通知单

工程名称：中车威墅堰机车有限公司 5.942 兆瓦分布式光伏发电项目

编号：ZCQSY-ZHJL-TZD-002

事由：关于组件安装和直流线穿管质量问题

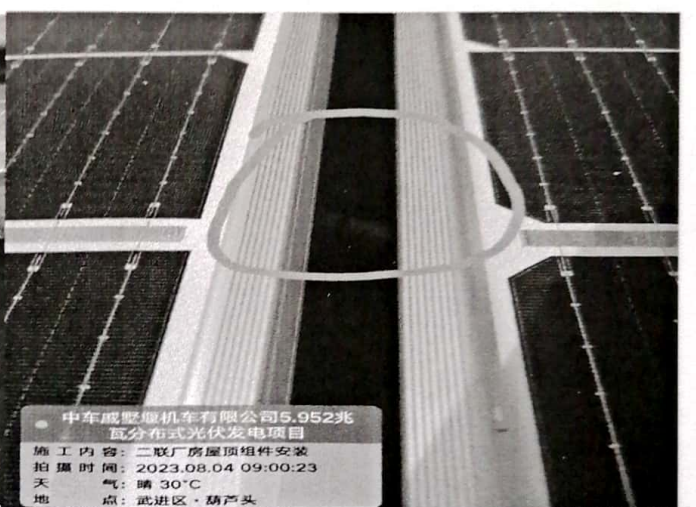
中压块安装不吻合

边压穿刺片安装不周正

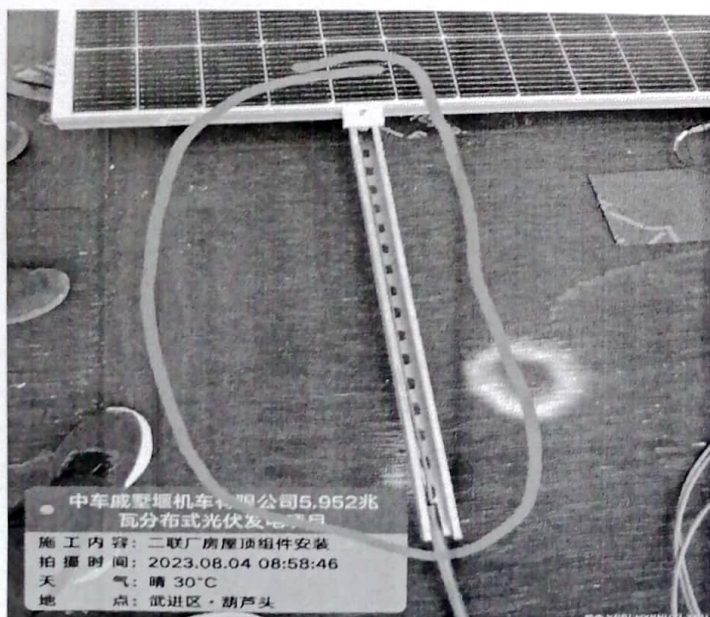
组件 M4 头拖地

M4 头暴露在组件中压间距中
